Samrådsredogörelse

Detaljplan för

Gasklockan 2 m.fl.

Österplan

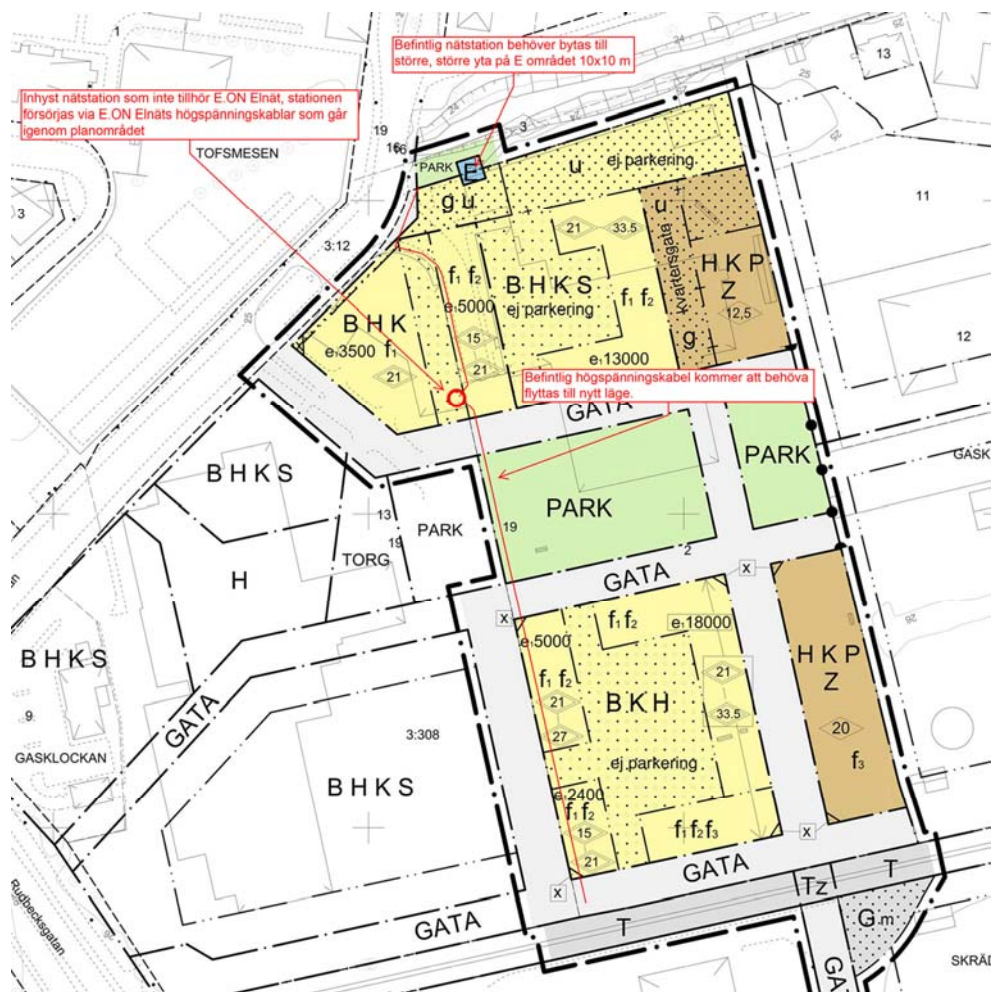
E.ON Elnät har i dag en högspänningskabel som går igenom planområdet, kabeln behöver fortsättningsvis ha ett läge igenom området och därför kommer det krävas en flytt av kabeln. Kabeln försörjer också en inhyst nätstation som kan ses på bifogad karta, stationen tillhör inte E.ON Elnät. Flytt av ledningen regleras inom ramarna för det markavtal/rutin som är upprättat mellan Örebro kommun och E.ON Elnät.

Den befintliga stationen som tillhör E.ON Elnät i planområdets norra del är ok när det gäller placering men behöver bytas till större, därför behöver måtten på befintligt E område säkerställas så att större station kan ställas, 10x10 m med stationen i centrum.

Kommentar: Plan- och genomförandebeskrivningen kompletteras med uppgifterna om högspänningskabeln och nätstationen. E-området har utökats till 10×10 m. En överenskommelse är tecknad mellan exploitören och E.ON som även reglerar dessa frågor.
